**Avis délibéré de la Mission régionale
d'autorité environnementale de Bretagne sur
le projet d'exploitation de
la carrière du Moulin du Vern
à Kernilis (29)**

n° MRAe 2020-008145
rectificatif

Figure 3: Extrait de l'étude d'impact précisant les points de rejet des eaux de la carrière (ou eaux d'exhaure) et le point de contrôle envisagé.

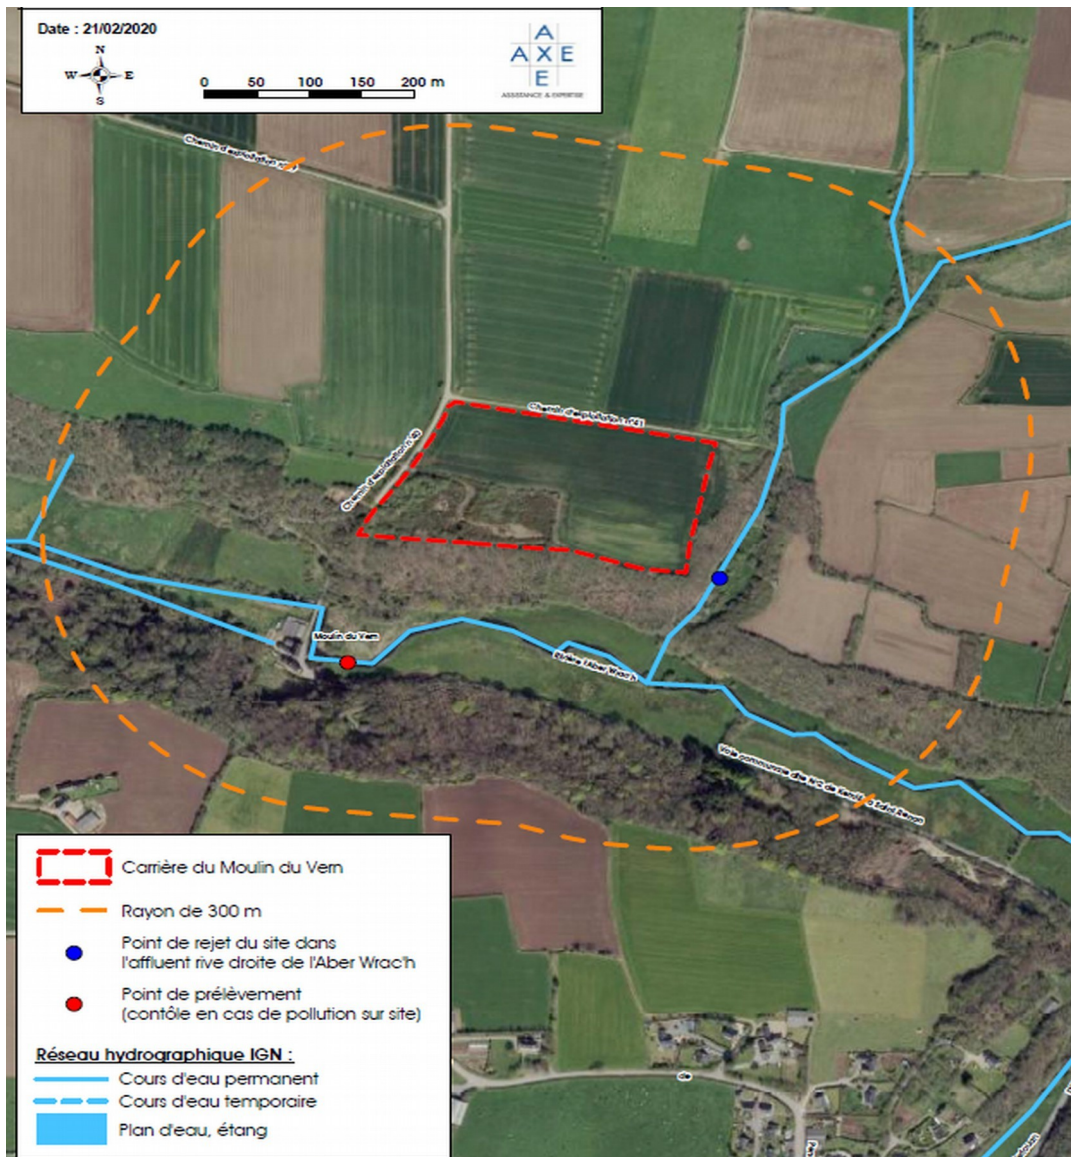
- il n'est pas prévu d'assainissement des eaux usées (eaux sanitaires liées au personnel du site), ni de traitement des eaux recueillies en surface qu'elles proviennent des précipitations ou du drainage des eaux souterraines ,
- la démonstration de la capacité d'accueil du milieu, telle que présentée, ne constitue pas une réelle justification de l'absence d'impact notable.

Les suivis proposés ne seront pas nécessairement exploitables du fait de l'existence de rejets diversifiés plus en amont sur l'Aber Wrac'h et de leur faible fréquence (trimestrielle). **Surtout ils sont contraires aux principes d'un évitement des impacts puisque construits pour constater des dommages a posteriori tels que le colmatage des fonds par les particules fines issues de la carrière.**

La procédure d'alerte définie avec le syndicat des aux du Bas Léon, en cas d'incident polluant non maîtrisé, si elle est utile, procède d'une même logique, contraire à la démarche d'une évaluation environnementale.

L'Ae recommande de revoir la méthodologie de l'évaluation de l'impact des rejets, et de prévoir un dispositif d'épuration des eaux recueillies dans la carrière, permettant notamment de s'assurer d'un PH suffisamment neutre, de réduire la teneur en matières en suspension et d'empêcher les rejets polluants accidentels des eaux issues de la carrière.
